改善箇所説明図

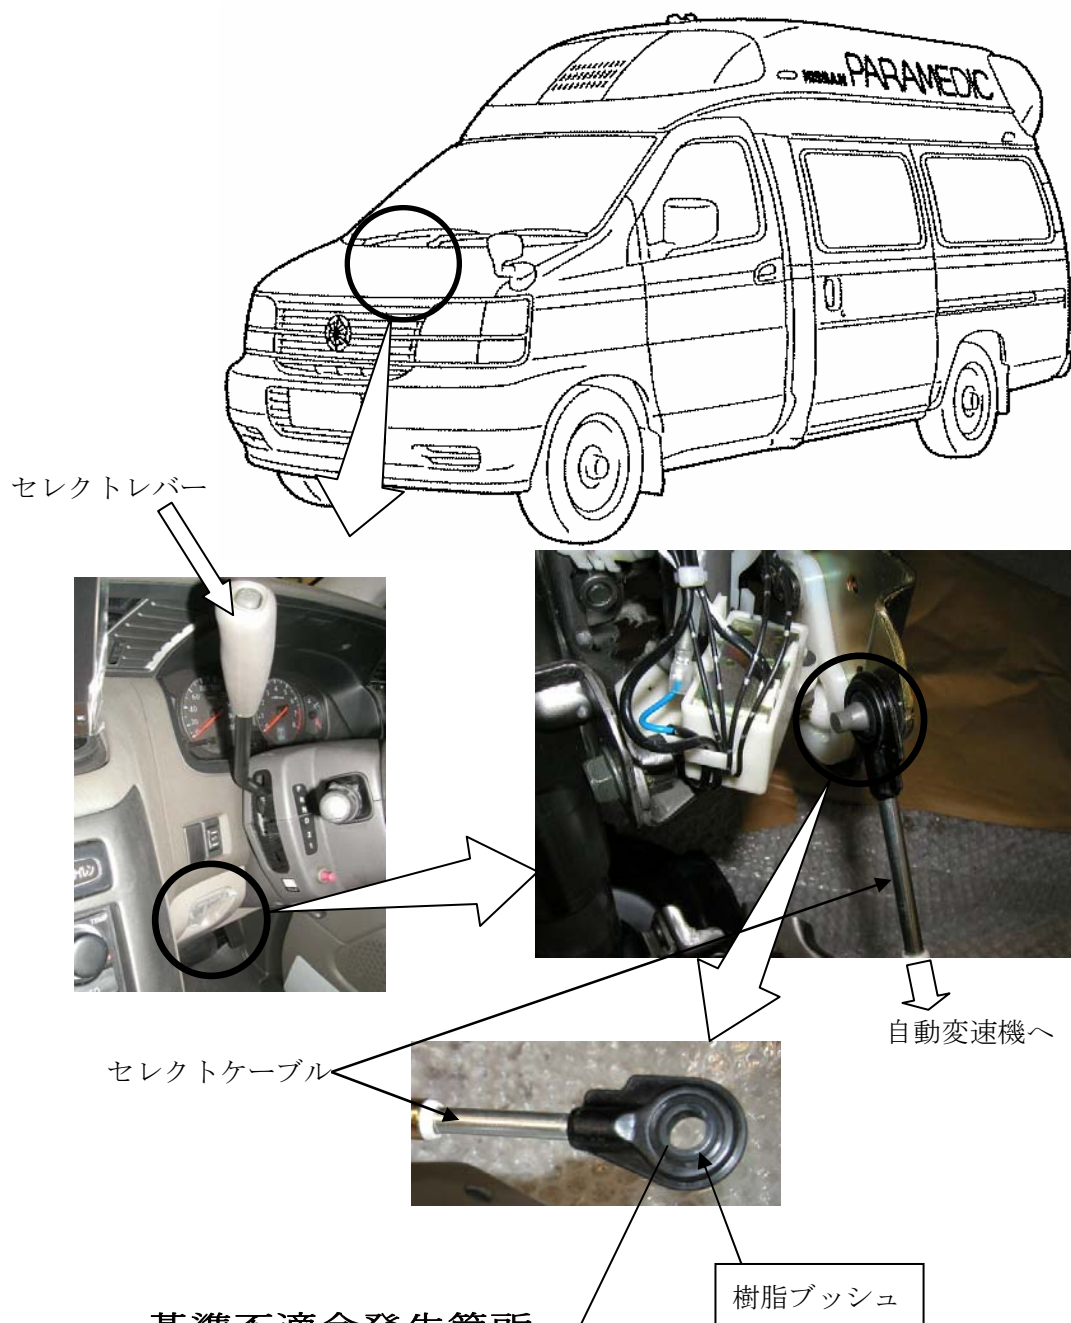
基準不適合発生箇所

自動変速機のセレクトケーブルにおいて、セレクトレバーとの結合部の樹脂ブッシュが破損するものがある。そのため、セレクトケーブルがセレクトレバーとの結合部から外れ、セレクトレバーを操作しても、自動変速機が変速しないおそれがある。

改善の内容

全車両、当面の暫定措置として、当該ブッシュを新品と交換する。

識別：銀色のシールをモデルナンバープレートの横に貼り付ける。
